**Avis de la Mission Régionale d'Autorité environnementale
Nouvelle-Aquitaine sur
un projet de parc photovoltaïque au sol
d'environ 36,5 hectares à Lesperon (40)**

n°MRAe 2021APNA91

dossier P-2021-11030

Figure n°2 – Plan de masse du projet actualisé en février 2021 (source : page 175)

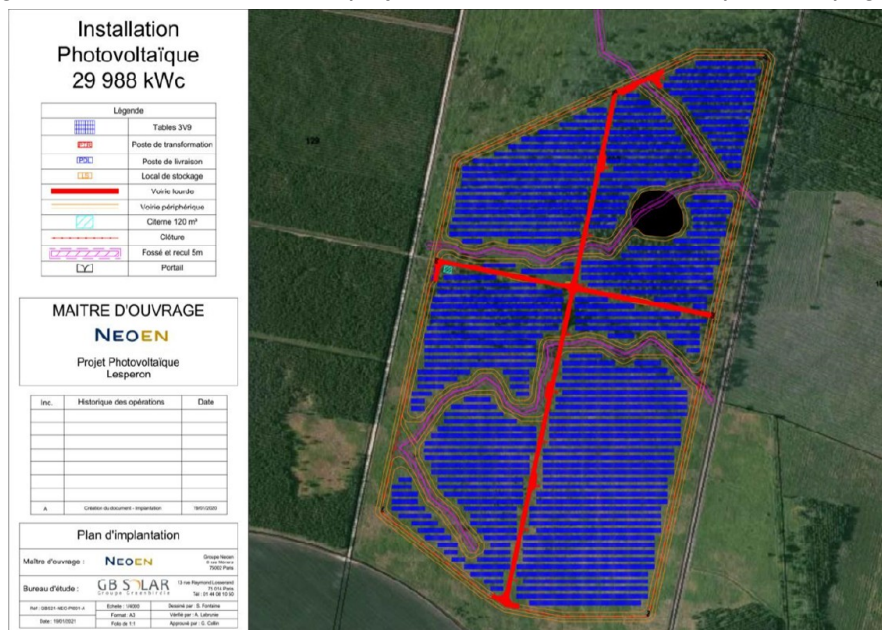
- conception du parc :
 - le dossier examiné par la MRAe en 2018 concernait un parc photovoltaïque en deux zones clôturées distinctes, chacune donnant lieu à une demande de permis de construire ; le projet objet du présent avis de la MRAe comprend une unique zone clôturée et fait l'objet d'une seule demande de permis de construire ;

- l'espacement entre les rangées de panneaux a été porté de 3 à 5,11 m ;
- défense incendie :
 - la piste de contournement interne à sable blanc a été portée de 5 à 6 m de large ; la zone débroussaillée à partir de la clôture est passée de 40 à 50 m ;

- une bande à sable blanc de 4 m de large a été insérée entre la clôture et la bande roulante de contournement extérieure de 5 m de large ;
 - une seule réserve d'eau de 120 m³ est prévue au lieu de deux initialement (une par zone clôturée) ;

- enjeux écologiques :
 - aucun panneau photovoltaïque ne sera implanté au niveau de la lagune identifiée en décembre 2019 et d'une zone tampon délimitée autour de celle-ci ;

- les crastes⁴ traversant le site ainsi que des bandes tampon de 6 m de large de part et d'autre de ces crastes seront préservées.

Ces modifications ont été prises en compte pour définir la surface de l'emprise clôturée du projet (réduite de 38,6 à 36,5 ha), la puissance de la centrale solaire (réduite de 34 à 30 Mwc), le nombre de portails d'accès (réduit de 9 à 6 compte-tenu de la réduction de la longueur des clôtures), et le nombre de postes de transformation (augmenté de huit à dix avec des surfaces réduites).
